**Non idoneità geologica ed ambientale  
della Cava del Poligono di Chiaiano,  
nel Comune di Napoli,  
per la realizzazione di una discarica  
ai sensi del DL 23 maggio 2008 n. 90**

**3 luglio 2008**

**Franco Ortolani**

**Angelo Spizuoco**

Figura 36: Individuazione della porzione di parete di cava con grado di sicurezza molto basso (con il rosso trasparente).

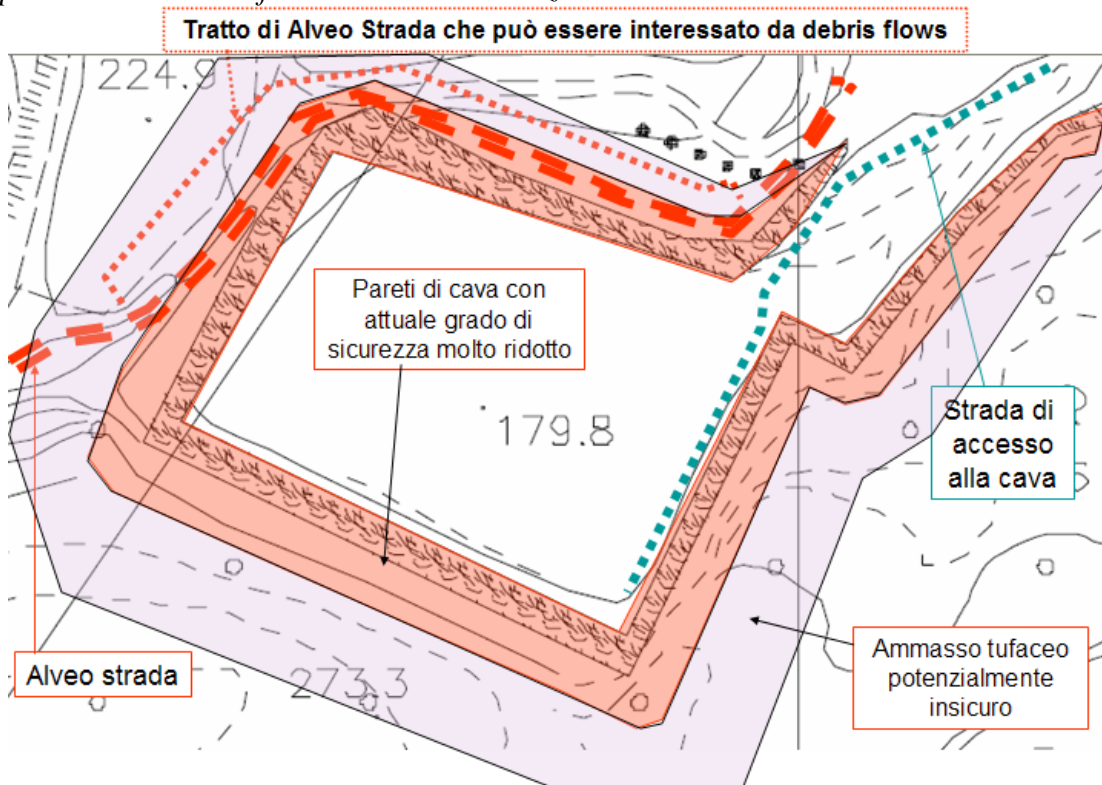
Nel caso specifico, così come si evince anche dal rilievo presentato al tavolo tecnico, l'ing. Angelo Spizuoco sottolinea che **vi sono intere "fette" di pareti che non sono in condizioni di sicurezza.**

Nel rilievo mostrato è osservabile, in particolare, che vi sono "fette" e/o "spicchi" di ammasso tufaceo che sicuramente non sono in condizioni di sicurezza, perché

presentano un'altezza rilevante rispetto ad uno spessore che da cinque metri va riducendosi fino a circa 1 m.

**Occorre, necessariamente, perciò mettere in conto per un eventuale utilizzo della cava a discarica, in relazione ad un rapporto costo benefici, il notevole costo dei lavori a farsi per:**

- **un'idonea messa in sicurezza delle pareti da un punto di vista di stabilità;**
- **un'adatta ed indispensabile regimazione delle acque di origine zenitali (e non) che potrebbero interessare il reticolo di fratture delle pareti tufacee in particolari periodi piovosi;**
- **rendere impermeabili tutte le pareti di cava tenendo conto anche dell'effetto del percolato sull'impermeabilizzazione, che secondo recenti studi, inequivocabilmente, interferisce sulla resistenza, efficacia e durata delle barriere impermeabili che usualmente si adoperano per le discariche.**

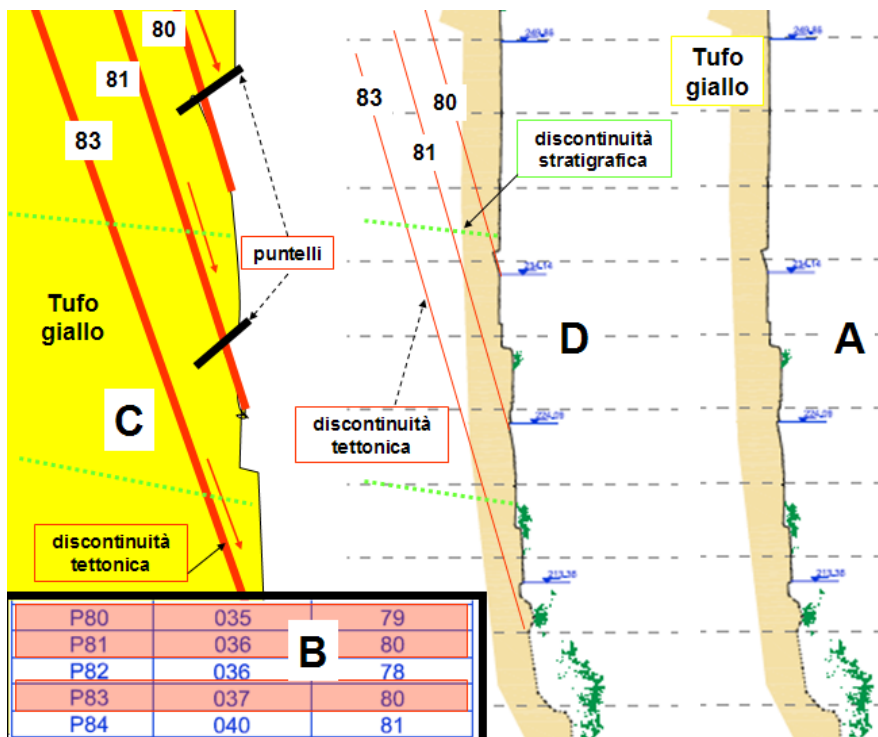
Figura 67: lo schema A riporta la sezione dell'ARPAC attraverso la parete sudoccidentale dalla quale si evince che l'ammasso tufaceo è monolitico e non interessato da discontinuità; lo schema B rappresenta la giacitura delle discontinuità (80, 81 e 83) rilevate con il laser scanner, evidenziate con il colore rosa, che interessano la parete. La sezione C rappresenta schematicamente l'assetto strutturale interno dell'ammasso tufaceo interessato dalle discontinuità tettoniche 80, 81 e 83; la sezione D evidenzia la corretta rappresentazione della sezione A

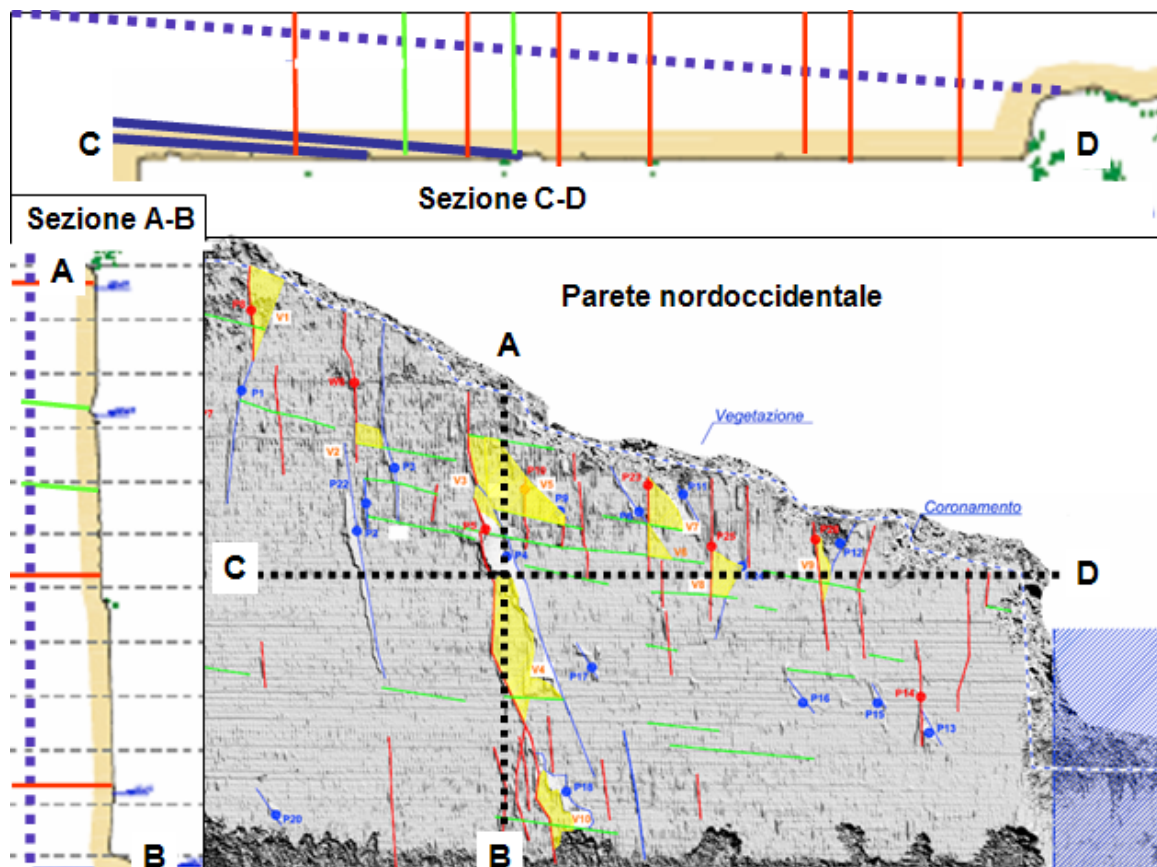
Figura 70: rilievo laser scanner della parete nordoccidentale secondo il quale sarebbero instabili solo i blocchi indicati con il colore giallo. Le sezioni A-B e C-D rappresentano rispettivamente le discontinuità stratigrafiche e tettoniche all'interno dell'ammasso tufaceo lungo una sezione verticale e orizzontale
